# Avis Technique 5/04-1771\*01 Mod

Modificatif à l'Avis Technique 5/04-1771

## Firestone RubberGard EPDM en indépendance ou en adhérence totale

Le modificatif concerne l'ajout d'une disposition relative à la périmétrie du pare-vapeur, lorsque le relief est en maçonnerie conforme à la NF P 10-203 (réf. DTU 20.12).

Figure 20 – Principe de relevés sur maçonnerie avec pare-vapeur bitumineux selon la norme NF P 84-204-1 (DTU 43.1) - travaux neufs

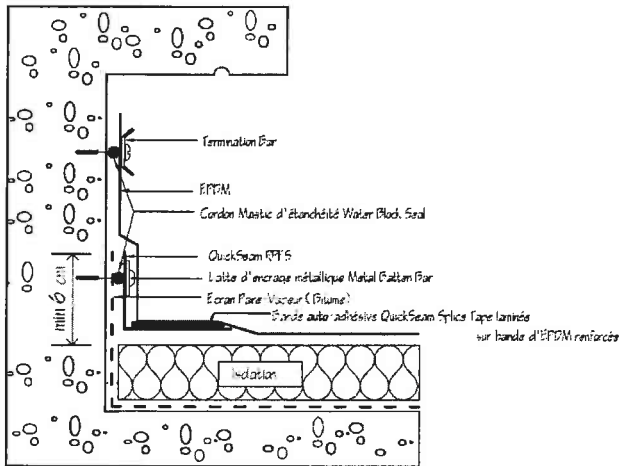
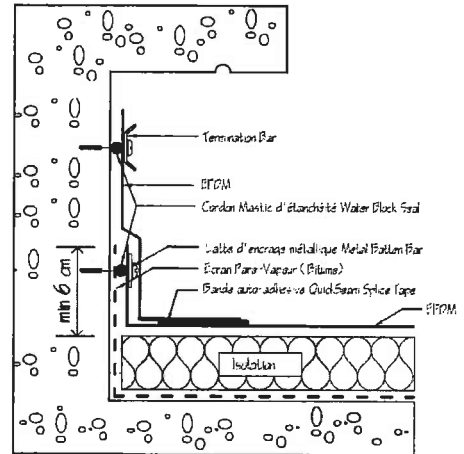
Dans le cas d'un isolant placé sous le revêtement d'étanchéité, et lorsque le relief est en maçonnerie, la continuité du pare-vapeur avec le relevé d'étanchéité doit être assurée au niveau des relevés d'étanchéité, qu'ils soient eux-mêmes isolés ou non.

Cette continuité de l'écran vapeur et des relevés doit être assurée conformément aux spécifications de la norme NF P 84-204-1-1 (réf. DTU 43.1), lorsque les pare-vapeur sont réalisés selon cette norme (cf. figures 20).

Figure 21 – Principe de relevés sur maçonnerie avec pare-vapeur polyéthylène - travaux neufs

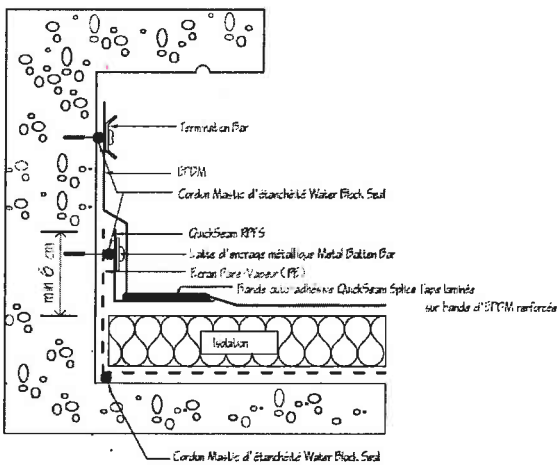
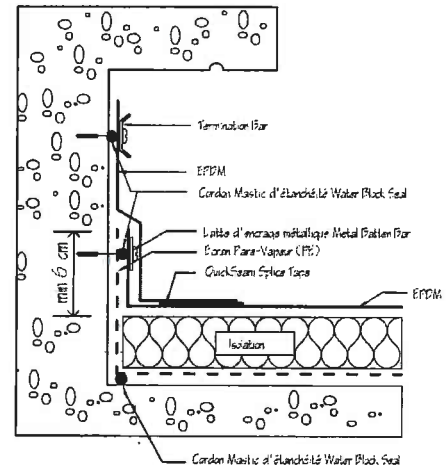
Elle est réalisée de la façon suivante pour les pare-vapeur polyéthylènes (cf. figures 21) :

Un cordon de mastic d'étanchéité Water Block Seal (§ 5.16), de largeur 12 mm, est déposé entre pare-vapeur et maçonnerie, puis le pare-vapeur est remonté sur les relevés. On dépose un second cordon de mastic d'étanchéité Water Block Seal entre le pare-vapeur et la Metal Batten Bar (surfaces sèches et propres).

- Angles rentrants : le pare-vapeur est replié et les plis jointoyés à l'aide du cordon de mastic d'étanchéité Water Block Seal.
- Angles sortants : le pare-vapeur est découpé en pièces assemblées avec le cordon de mastic d'étanchéité Water Block Seal.
